MEMORANDO  
DRPM-0230-2021

ASUNTO: Remitimos el Informe Técnico de Evaluación No. DRPM-SEIA-011-  
23-08-2021

**DIRECCION REGIONAL DE PANAMA METROPOLITANA**  
**SECCIÓN DE EVALUACIÓN DE IMPACTO AMBIENTAL**  
**INFORME TÉCNICO DE EVALUACIÓN No. DRPM-SEIA-011-23-08-2021**

**PROYECTO:** PUERTAS DE GALICIA ETAPA II

(Fig. No. 5, 6 y 7) En estas fotografías muestran la sección de la Quebrada Caña Brava que divide el polígono del proyecto (coordenadas tomada a través del programa ***Timestamp camera free***). En este punto se pretende construir un puente.

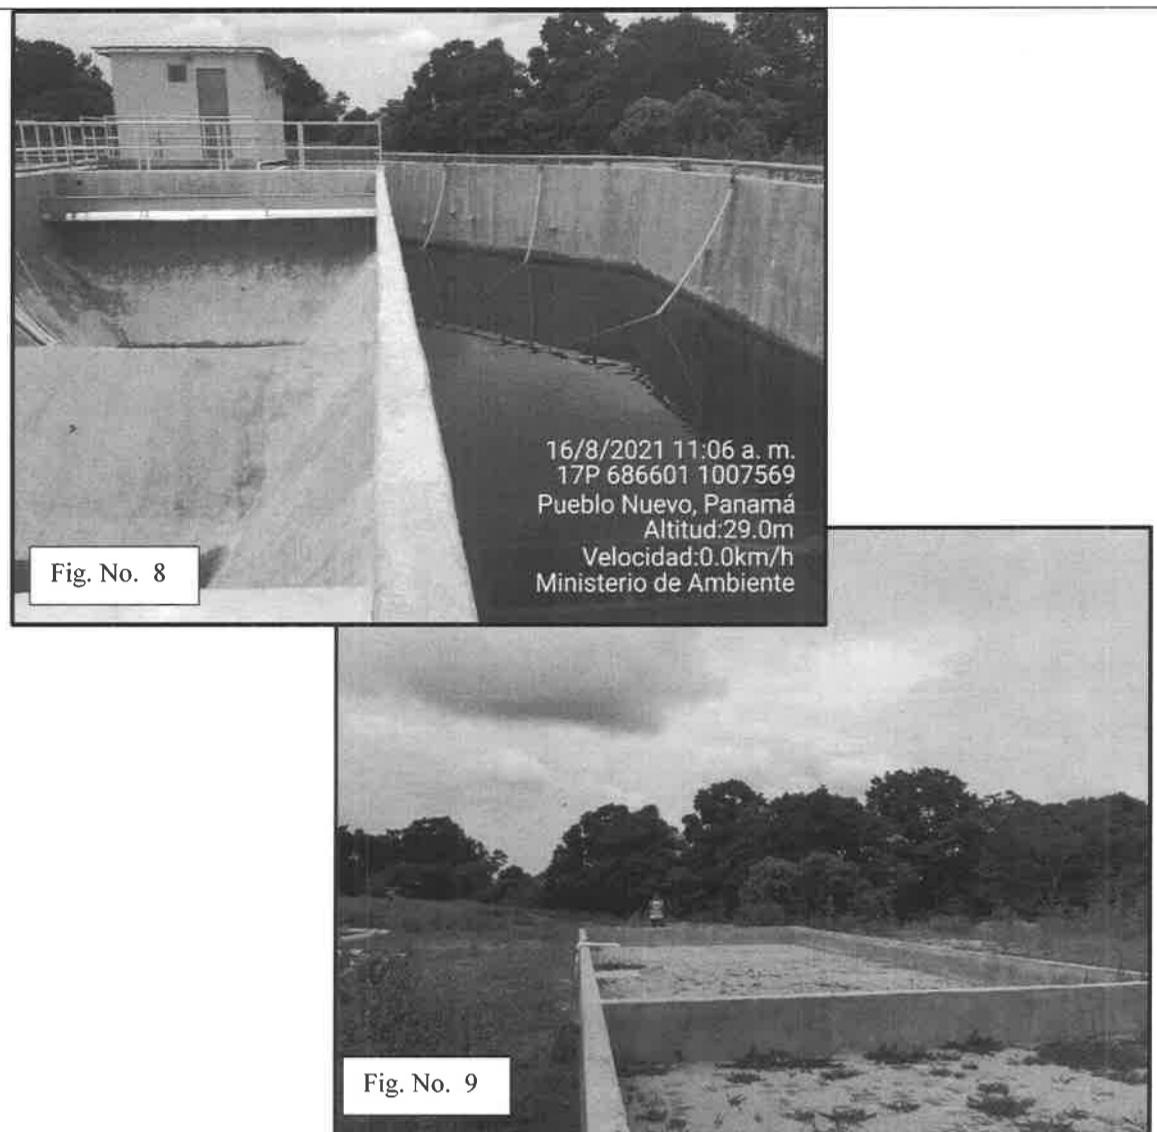
3. En el contenido **5.4.2. Construcción / Ejecución** (Pág. 47), se señala que: “...Se construirá un puente para el cruce sobre la Quebrada Caña Brava, este será de vigas de acero y losa de concreto”, por lo que solicita:

- a) Detallar la metodología del manejo que se darán a las aguas en la sección de la quebrada Caña Brava sobre la cual será instalado el puente; las cuales son requeridas para evitar la afectación de las características fisiográficas de la sección del cauce de la quebrada y alteraciones al caudal, calidad de las aguas; así como también para impedir la perturbación de los componentes biológicos que albergan el cauce de dicha quebrada.

- b) Presentar medidas de prevención y mitigación para la actividad de construcción del puente.
4. En el contenido **5.6.1. Necesidades de Servicios Básicos** (pág.- 53) se menciona que “...el agua en Puertas de Galicia es suministrada por la Planta potabilizadora de Pacora...”; sin embargo, en el Contenido **15.0 Anexo A Planos y documentación técnica** (página 229) se presenta nota del IDAAN, Nota N° 72 Cert-DNING señala que, “el proyecto cuenta actualmente con un sistema de acueducto construido por la promotora SUCASA y aprobado por el IDAAN, el cual consiste en una línea de agua potable de 12”Ø PVC impulsada por estación de bombeo que se alimenta de la línea de distribución del IDAAN de 10”Ø PVC, localizada en la Antigua Carretera Nacional de Chepo proveniente de la Planta Potabilizadora de Pacora. Además esta línea de distribución alimenta los proyectos construidos por la promotora tales como: Castilla Real, Catilla Real Etapa 2, Catilla Real Etapa 4 y Puertas de Galicia Etapa 1”, por lo que se solicita:

(Fig. No. 13 y 14) Durante la inspección y muy cercano a la quebrada Caña Brava, se observó restos de piezas arqueológicas.

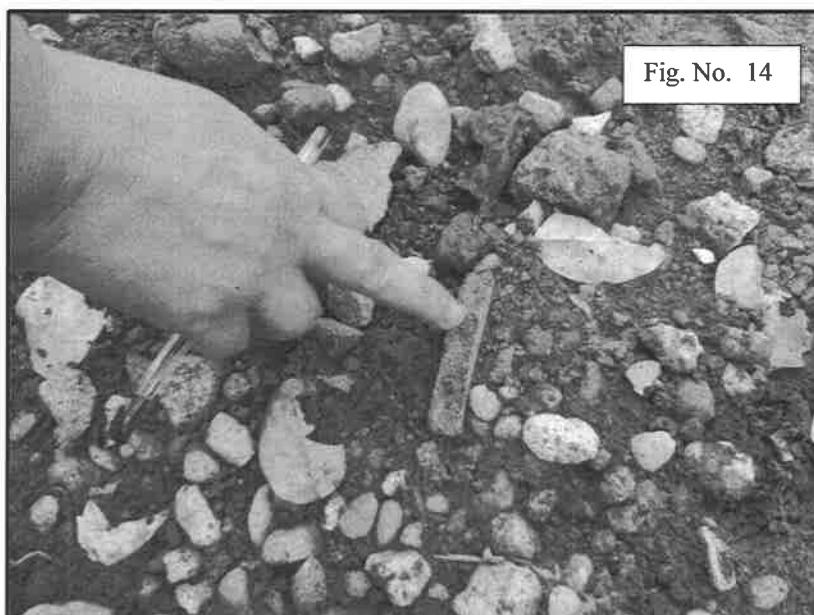
7. Durante la inspección ocular se observaron fragmentos, por lo que se solicita:
- Realizar monitoreo arqueológico por un profesional idóneo, durante las actividades de movimiento de tierra del proyecto, dado que durante la inspección se observaron fragmentos de piezas.

- El promotor deberá gestionar ante la Dirección Nacional de Patrimonio Cultural, solicitud de permiso y propuesta de técnicas para el Plan de Manejo Arqueológico, elaborado por un profesional idóneo.
